INFORME DE HITO DE CONTROL
N° 1177-2024-CG/MPROY-SCC

**CONTROL CONCURRENTE AL
PROYECTO ESPECIAL DE INVERSIÓN PÚBLICA
ESCUELAS BICENTENARIO
LIMA, LIMA, LIMA**

**HITO DE CONTROL N° 1: AVANCE EN LA EJECUCIÓN DE LA
INSTITUCIÓN EDUCATIVA “FE Y ALEGRÍA 24” DEL PAQUETE 5
DE LA CARTERA DEL PEIP “ESCUELAS BICENTENARIO”, AL
MES DE ENERO DE 2024**

Imagen N° 2
Extracto de plano de detalles de servicios higiénicos de la escuela permanente para el nivel primaria

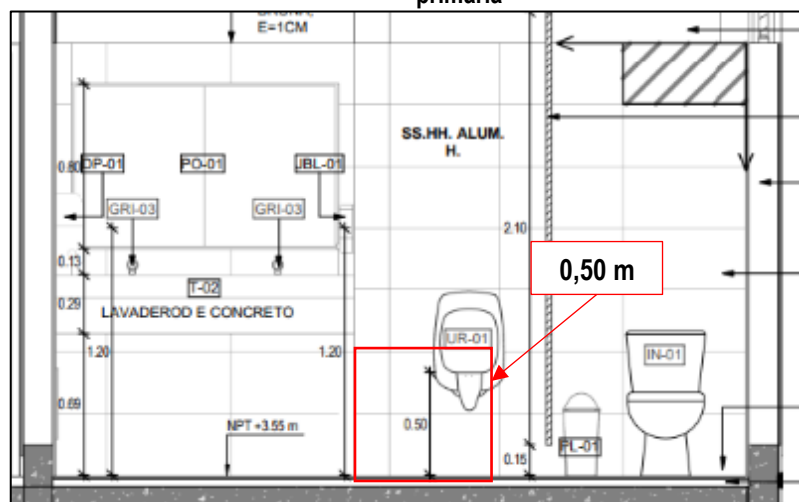
Sobre el particular, la Comisión de Control revisó selectivamente la información contenida en la plataforma Aconex, identificando los “Planos de Detalles de los Servicios Higiénicos”¹¹ de la especialidad de Arquitectura de los niveles de primaria y secundaria, aceptados por el Gerente de Proyecto; en los que **se advierte la medida de la altura de los urinarios para los estudiantes de primaria es de 0,50 m.** tal como selectivamente se muestra a continuación:

Por lo expuesto, se advierte una inconsistencia entre los Planos de los Servicios Higiénicos de las especialidades de Arquitectura e Instalaciones Sanitarias, y las Especificaciones Técnicas de Instalaciones Sanitarias; situación que no garantizaría que, durante la ejecución de la obra, se proceda a instalar los servicios higiénicos tomando en cuenta los parámetros de diseño proyectados para cada tipo de usuario de la comunidad educativa, lo cual permita el desenvolvimiento autónomo por parte de todos los usuarios.

Imagen N° 3
Extracto de plano de Detalles de Instalación de Aparatos Sanitarios de la escuela permanente

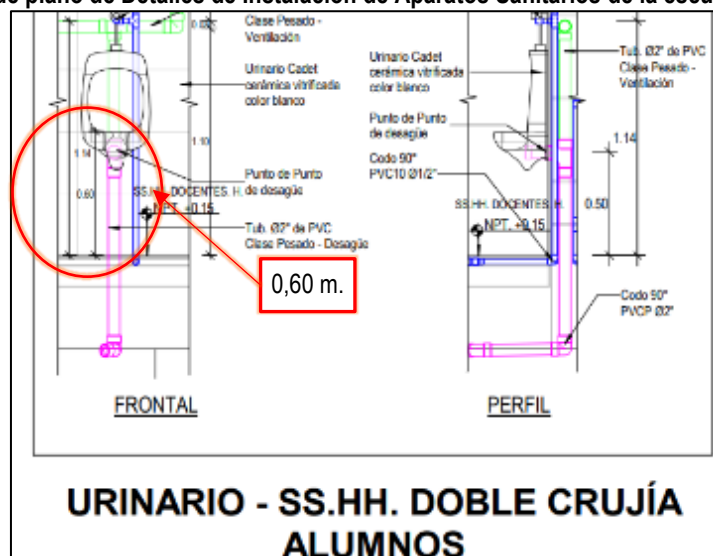
Asimismo, la Comisión de Control revisó el “Plano de Detalles de Instalación de Aparatos Sanitarios” con código Aconex 200134-CEC05-000-ZZ-PL-SA-100425_R1, aceptado por el Gerente de Proyecto el 16 de diciembre de 2023, correspondiente a la especialidad de Instalaciones Sanitarias; en el que se advierte que los urinarios para alumnos en general están proyectados a una altura de instalación del borde frontal de 0,60 m, tal como se muestra en la siguiente imagen:

Imagen N° 4
Ubicación de los puntos de exploración respecto a las edificaciones a construirse en la I.E “Fe y Alegría 24”

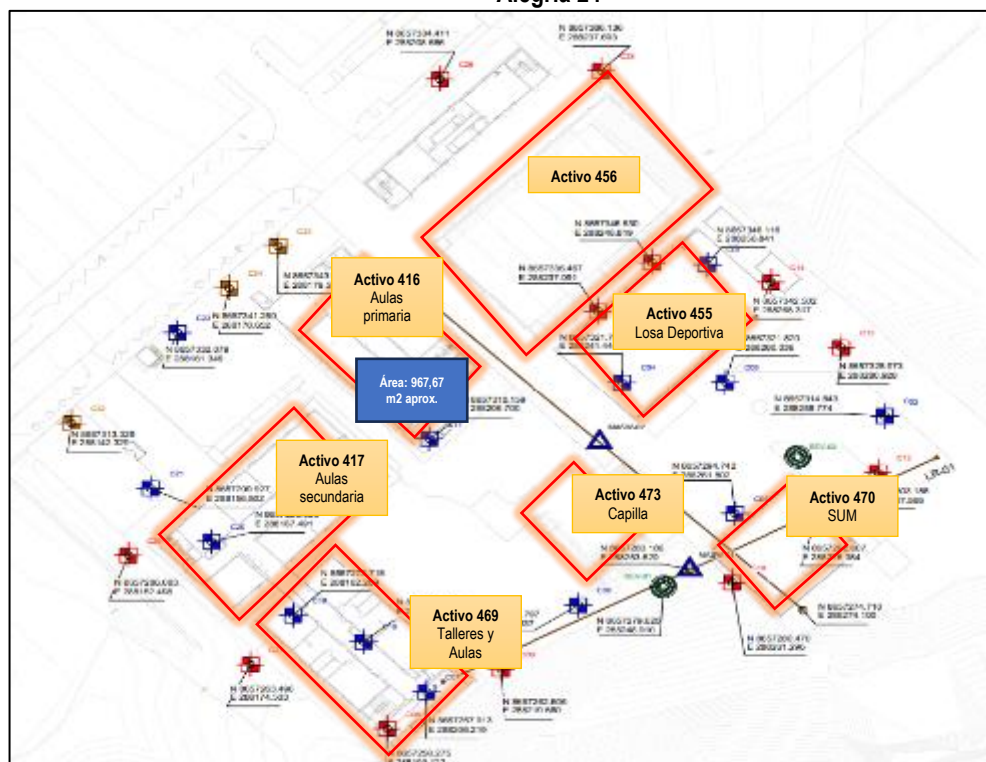
Para mayor entendimiento, se muestra un extracto del plano de ubicación²⁰ de los trece (13) puntos de exploración (calicatas) considerados en el Estudio Geotécnico respecto a las edificaciones a construir. Se advierte que, para el caso del Activo 416, de un área aproximada de 967,61 m², los puntos de exploración más cercanos son las calicatas C17 y C23 de 4,00 y 2,00 metros de profundidad, respectivamente.

Imagen N° 5
Vista en planta y corte de las zapatas típicas del Activo N° 416

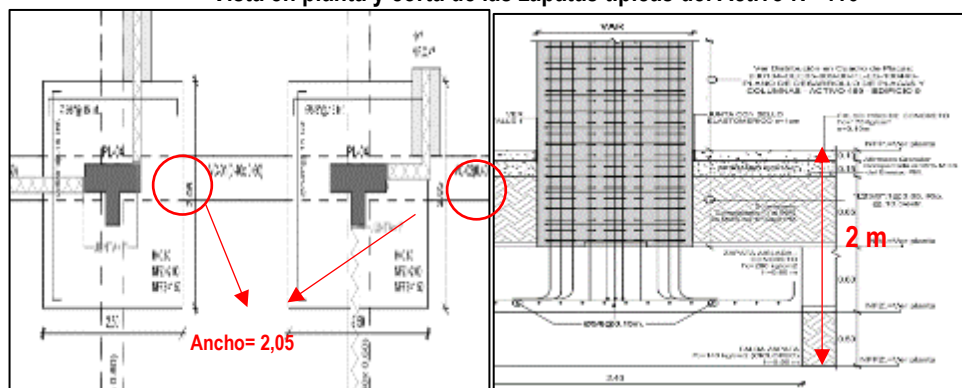
Respecto a la profundidad de los puntos de exploración, se revisó selectivamente el plano de cimentaciones del Activo N° 416 (de tres (3) niveles) con código Aconex 200134-CEC05-001-00-PL-ES-100401 aceptado por el Gerente de Proyecto²² el 17 de diciembre de 2023, advirtiendo que la profundidad de cimentación (D_f) es de 2,00 metros y el ancho (B) de las zapatas es de 2,05 metros, tal como se muestra a continuación:

Fotografía N° 17: Vista de fisura en el piso a la entrada del aula 7.

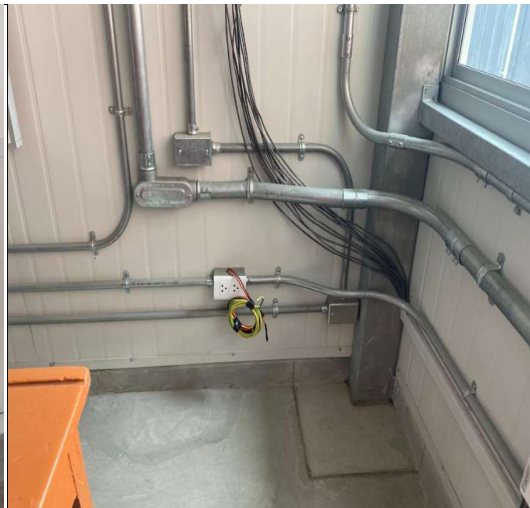
Fotografía N° 18: Vista de fisura en el piso a la entrada del aula 10.

Fotografía N° 21: Vista de tuberías metálicas que no cuentan con abrazaderas en el aula 8.

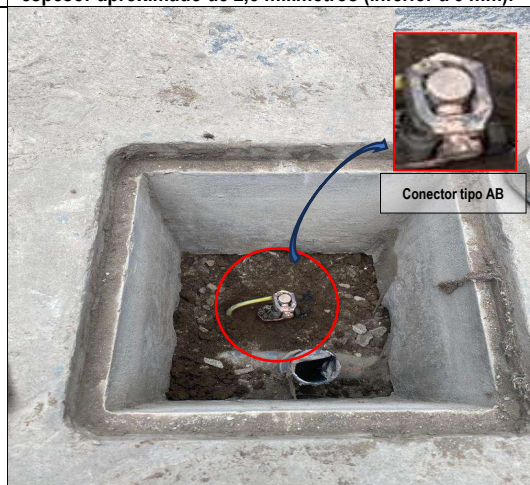
Fotografía N° 22: Vista del espesor de la plancha metálica colocada en el piso exterior del segundo nivel con un espesor aproximado de 2,5 milímetros (inferior a 3 mm).

Fotografía N° 27: Vista exterior de patio, no se advierte la señalización de la zona segura.

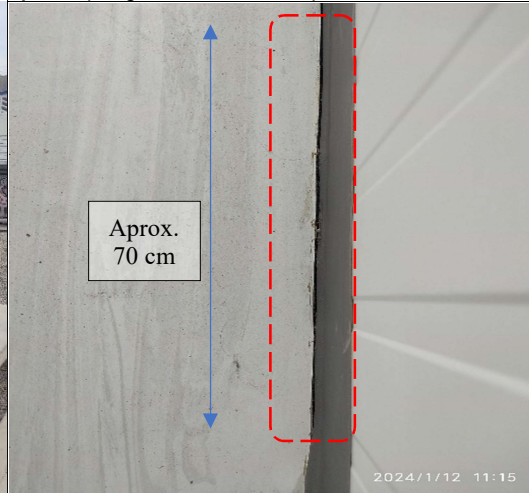
Por lo tanto, la Comisión de Control, advierte que, no se ha delimitado o señalado las zonas de seguridad²⁷ o puntos de reunión en caso de emergencia, establecidas en el Plano de Seguridad y que forman parte de las señales de evacuación (señalización básica de una instalación) según la Norma de señales de seguridad²⁸, lo cual, afectaría la evacuación de los estudiantes ante algún evento natural o accidental.

Fotografía N° 28: Vista de la separación entre la unión del piso y el contrazócalo en el aula 11 con una longitud aproximada de 70 centímetros.

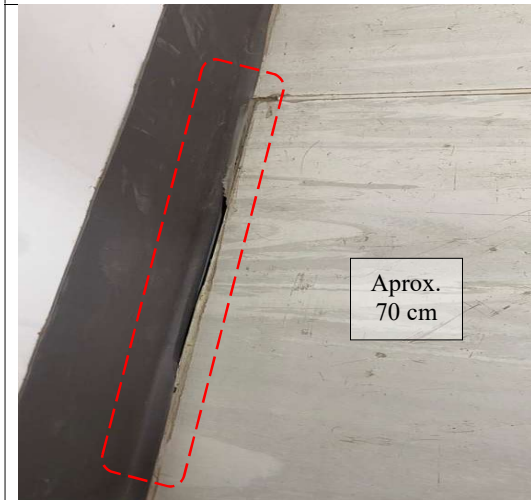
Fotografía N° 29: Vista de la separación entre la unión del piso y el contrazócalo en el aula 13 con una longitud aproximada de 70 centímetros.
